令和 6 年度工事監査の結果報告の公表について

令和6年度 浦安市工事技術監査業務委託報告書

浦安海岸千鳥地区安全施設設置等工事（2工区）

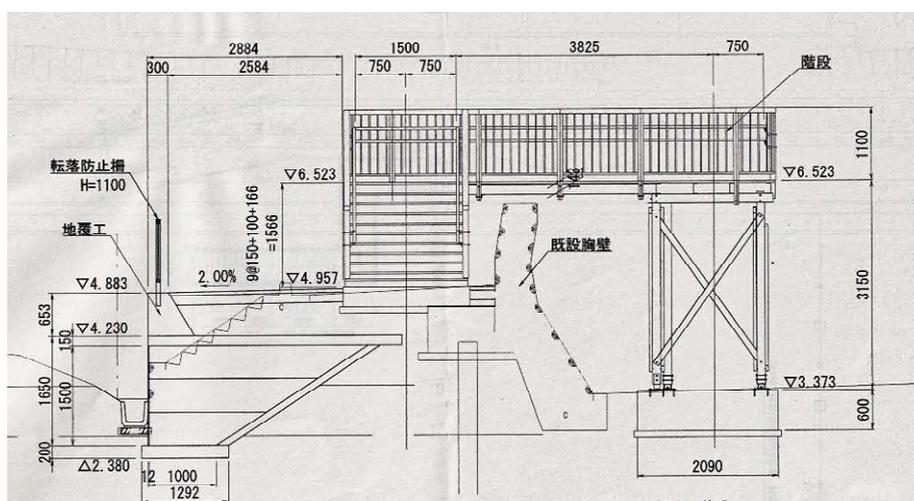
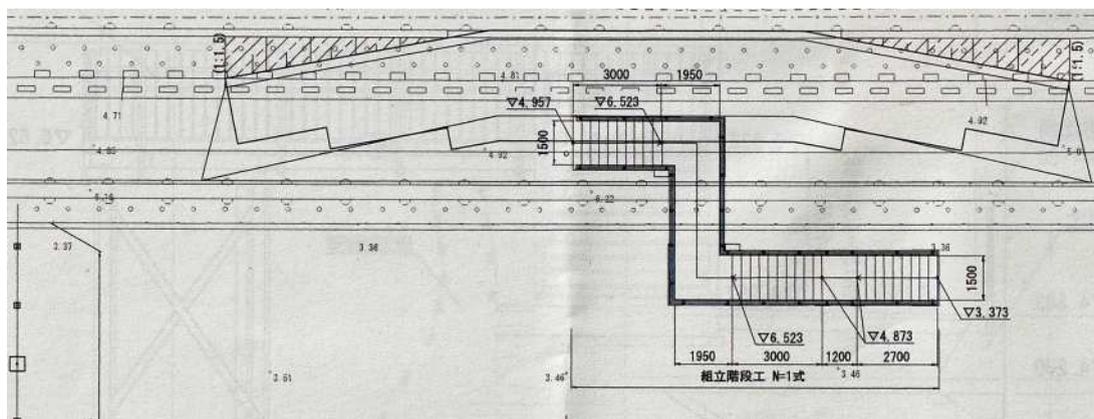
拡大図にある擁壁内側・擁壁外側・赤矢印は、11. 総括的所見【施工】③に記す、工事用昇降階段位置と、その工事用昇降階段がない場合（原設計）の両地点の移動経路を示している。

- ③ **現場での工夫や施工に手間取った点の共有（対発注者、対設計者）**：当該現場では、工事用通路としての昇降階段が設けられた。場所は組立階段工付近で、この工事が完成すれば、既設擁壁（外側で約3m高さ）を乗り越えられるが、工事時の横断は当初計画になかった（下写真参照）。組立階段工の工事で擁壁の内外の行き来を平面で実施した場合、約800m（約10分）の徒歩が必要になる。これは無駄な過程であり、工事用通路の自主的な設置は、現場の工事効率化に大きな貢献をしたと考えられる。このような、自主的な提案は、水平展開すべきであり、設計にも反映すべき事項である。是非、この提案があったことを設計者に伝えていただきたい。
